EXPEDIENTE N° : 554-2014-OEFA/DFSAI/PAS
ADMINISTRADO : ELECTRO ORIENTE S.A.¹
UNIDADES AMBIENTALES : CENTRALES TERMOELÉCTRICAS IQUITOS,
TAMSHIYACU Y NAUTA
UBICACIÓN : DEPARTAMENTOS DE SAN MARTÍN Y LORETO
SECTOR : ELECTRICIDAD
MATERIAS : MEDIDAS DE PREVENCIÓN
CERTIFICACIÓN AMBIENTAL
RESPONSABILIDAD ADMINISTRATIVA

SUMILLA: *Se declara la existencia de responsabilidad administrativa de Electro Oriente S.A. por la comisión de las siguientes infracciones administrativas:*

Lima, 15 de noviembre del 2016.

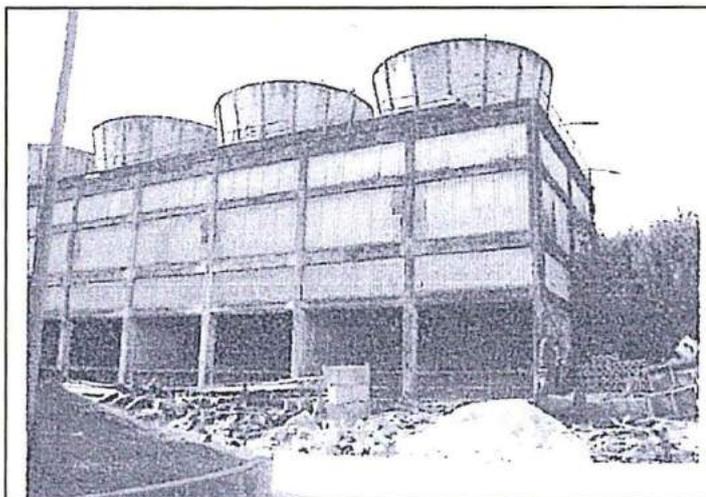
46. Durante la Supervisión Regular 2012 se detectó que la empresa no había demolido la torre de refrigeración de la CT Iquitos, tal como se detalla a continuación²⁰:

“CT Iquitos.- Electro Oriente no cumple con las partes 5.1.1.2, 5.4.1 y 5.4.2 del Plan de Abandono Parcial de la CT Iquitos 2 x 10 MW SKODA vapor. Falta adecuar la sala de máquinas para su utilización como almacén de materiales y residuos peligrosos, los espacios vacíos no han sido tapados, las coberturas de las paredes exteriores no han sido reemplazadas, la torre de refrigeración no fue demolida, el terreno no fue restaurado y no se sembraron especies herbáceas y arbustivas de la zona”.

47. La conducta descrita se sustenta adicionalmente con la Fotografía N° 11 del Informe de Supervisión, en la cual se observa que la torre de refrigeración de la CT Iquitos continua construida, tal como se muestra a continuación:

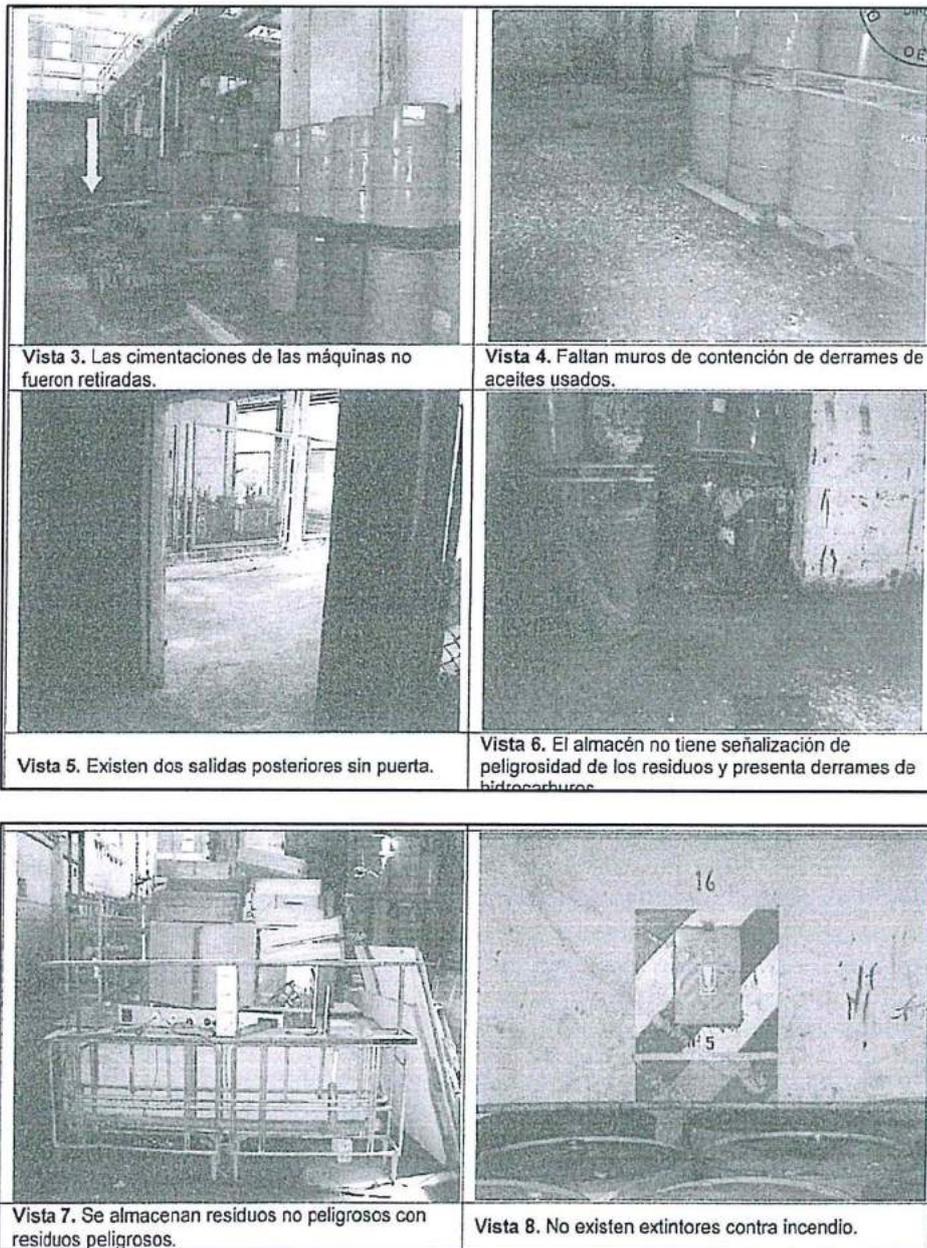
“CT Iquitos.- Electro Oriente no cumple con las partes 5.1.1.2, 5.4.1 y 5.4.2 del Plan de Abandono Parcial de la CT Iquitos 2 x 10 MW SKODA vapor. Falta adecuar la sala de máquinas para su utilización como almacén de materiales y residuos peligrosos, los espacios vacíos no han sido tapados, las coberturas de las paredes exteriores no han sido reemplazadas, la torre de refrigeración no fue demolida, el terreno no fue restaurado y no se sembraron especies herbáceas y arbustivas de la zona”

76. La conducta detectada se acredita, adicionalmente, con las Fotografías N° 1 al 8 del Informe de Supervisión, tal como se muestra a continuación²⁶:

Fotografías N° 1 y 2 presentadas en el escrito del 30.09.2016

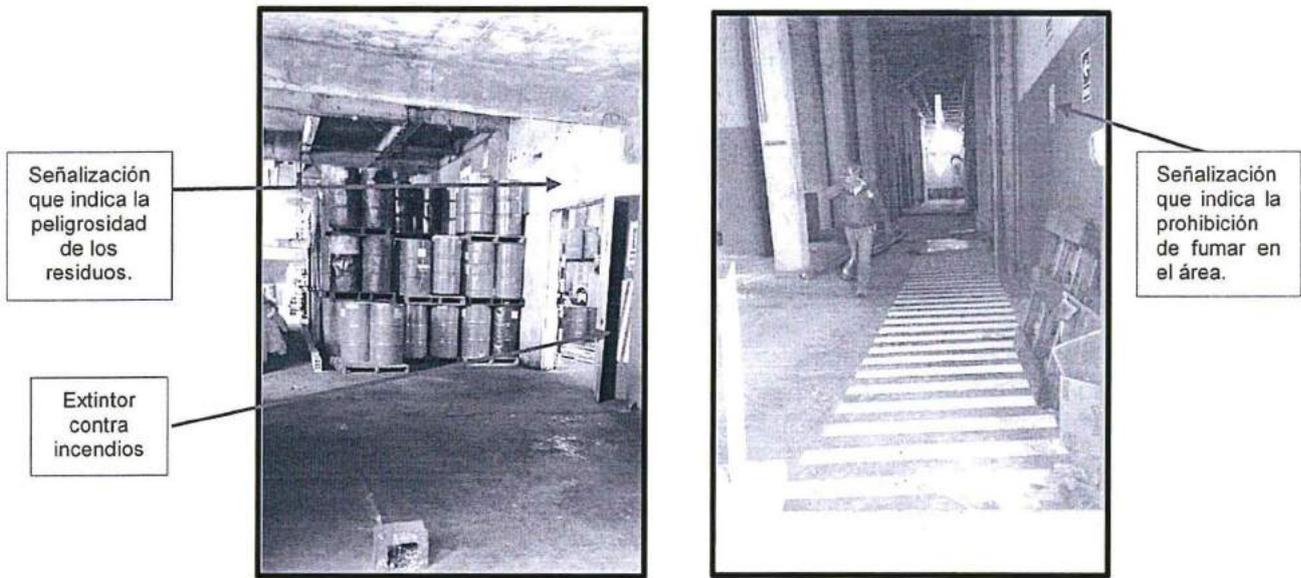
- 86. Mediante escrito del 30 de setiembre del 2016, Electro Oriente presentó un registro fotográfico actual del almacén de residuos sólidos ubicado en la ex casa de máquinas de la ex Central Termoeléctrica a vapor – Iquitos, el cual se detalla a continuación:

Vistas N° 1 y 2: Se muestra el acondicionamiento de los cilindros (bidones vacíos en los espacios libres del almacén temporal Skoda. Del lado derecho se aprecia el espacio libre utilizado para la recepción de un mayor número de contenedores.

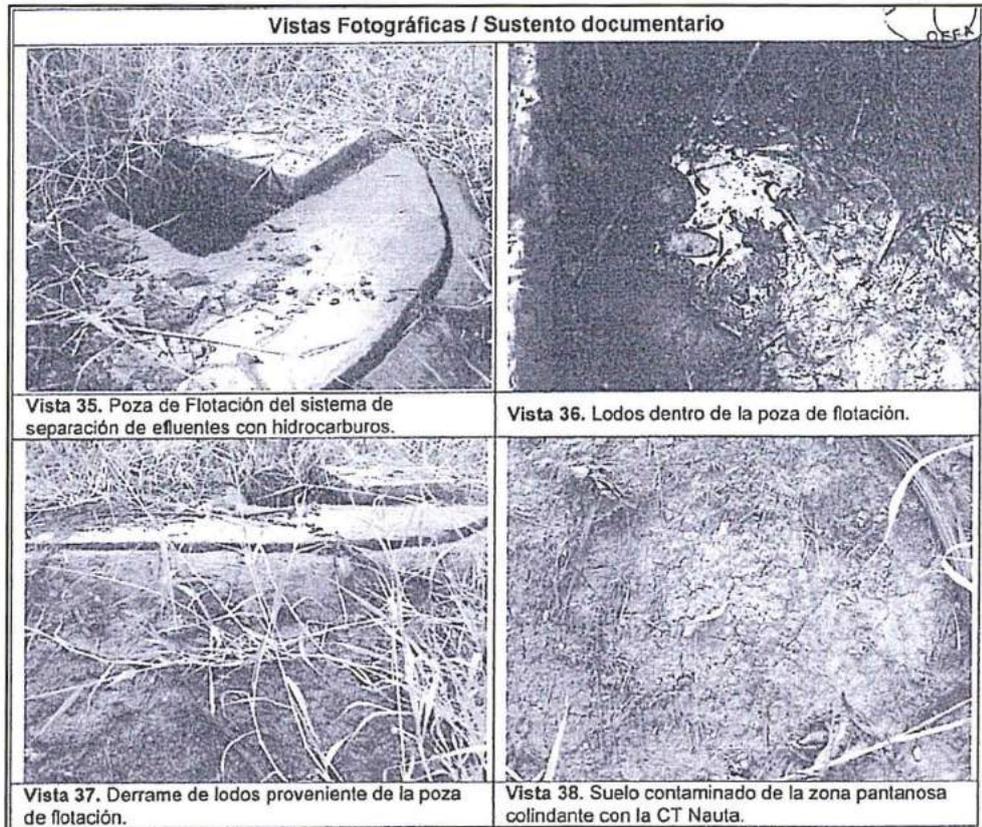
"CT Iquitos.- La operación de la CT Iquitos incrementó en 38.5% la potencia instalada y considerando la relación directa con el nivel de emisiones, esta sería de 38.5% aproximadamente, para lo cual se debió presentar previamente un estudio de impacto ambiental al Minem. Desde el 2011 operan 10 grupos CAT de 1.2 MW c/u alquilados y 2 grupos CUMMINS de 1.5 MW c/u portátiles. Los grupos aprobados en operación son 4 grupos Wartsilla de 6.24 MW c/u y 2 grupos CAT-MAK de 7 MW c/u".

La referida observación se sustenta adicionalmente en las Fotografías N° 13 a la 16 tomadas durante la Supervisión Regular 2012 y que se copian a continuación:

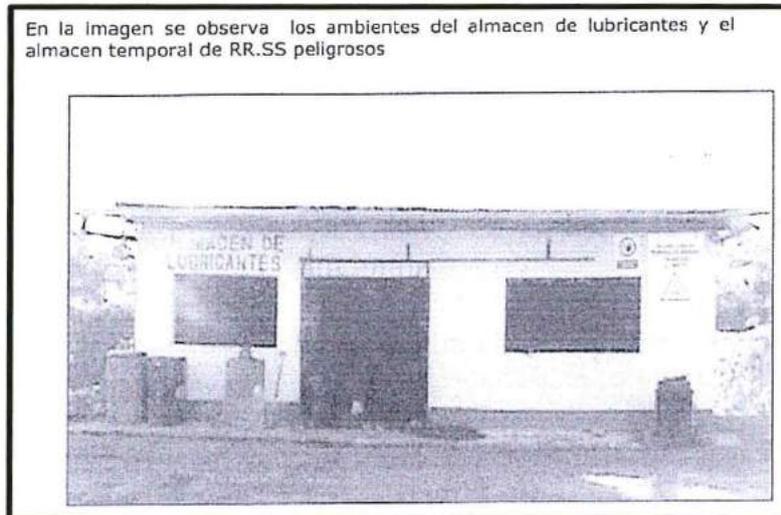
155. De acuerdo al Informe de Supervisión el almacén de lubricantes de la CT Nauta almacena residuos peligrosos y sustancias peligrosas (1 transformador ELKo 32 kVA, 14 cilindros con aceite usado, 6 cilindros con borra, 6 cilindros con trapos

impregnados con hidrocarburos, 10 cilindros con filtros de aceite y combustibles, entre otros).

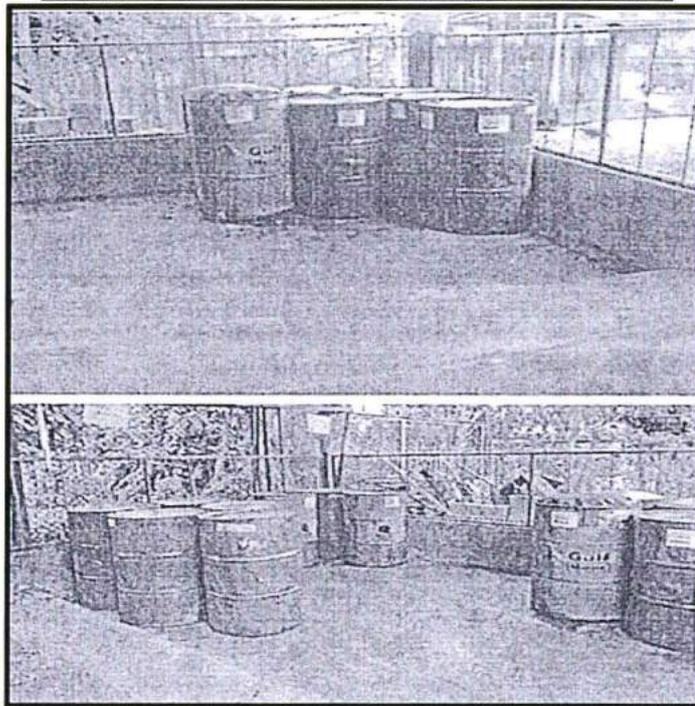
169. La referida observación se sustenta adicionalmente en las Fotografías N° 27 y 28 del Informe de Supervisión, donde se observa el almacenamiento de recipientes de aceite usado (residuo peligroso) en un área abierta y sin cerco, tal como se muestra a continuación⁵⁷:

176. Por lo tanto, en tanto ha quedado acreditado que en la CT Tamshiyacu se detectaron cilindros de aceite usado en un área abierta y sin cerco, lo cual incumple lo dispuesto en el Artículos 39° y 40° del RLGRS, en concordancia con el Literal h) del Artículo 31° de la LCE. En consecuencia, corresponde declarar su responsabilidad administrativa.
